„Bytový dům Lipůvka 53 Realizace stavebních prací“

VYSVĚTLENÍ ZADÁVACÍ DOKUMENTACE - SOUBOR ČÍSLO 04

Dotaz č. 16: Ve výkrese Půdorys 1PP je uvedeno:

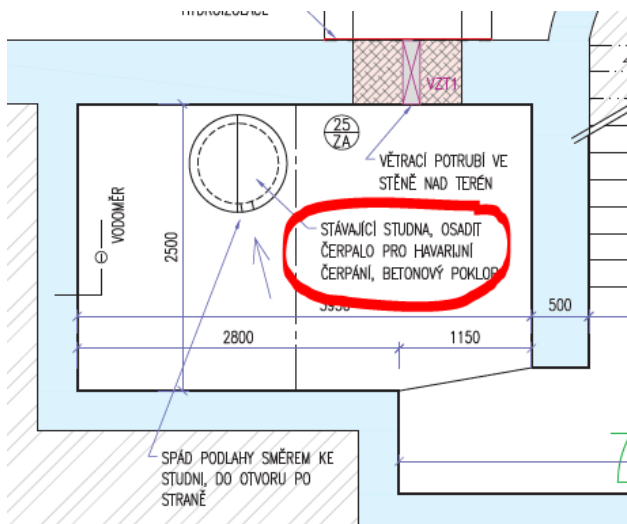
Ve výkazech výměr požadované čerpadlo, trubní vedení a betonový poklop není uvedeno.

Žádáme o vysvětlení, kde se tato položka nachází, popř. o opravu výkazu výměr.

Zpracovatel projektové dokumentace prohlašuje, že vystrojení studny čerpadlem a její zakrytí bude řešeno až podle zjištěného stavu vody ve studni a případné potřebě čerpání, a to buď dodatkem nebo

vyčleněním dodávky z investiční akce, v této fázi nebude tedy tato část naceňována.
